Zündelectrode für SX04/05 – Austausch-Montageanleitung

Zündoptimierung bei Gasbrennern

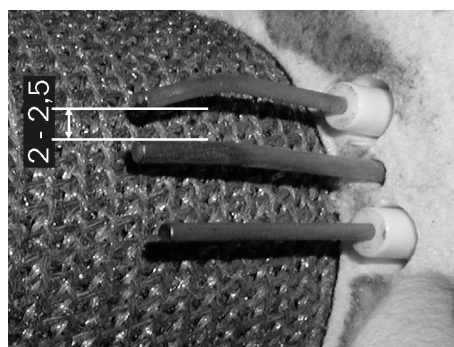
- a) Verringern des Elektrodenabstands der beiden Zündelektroden:
- Normalerweise beträgt der Abstand der Elektroden 3 - 3,5 mm.
- Bei Zündproblemen sollte der Abstand auf 2,5 - 2 mm mit Hilfe von 2 Zangen verkleinert werden. (Bild rechts)

Elektrodenabstand ggf. vorsichtig nachbiegen
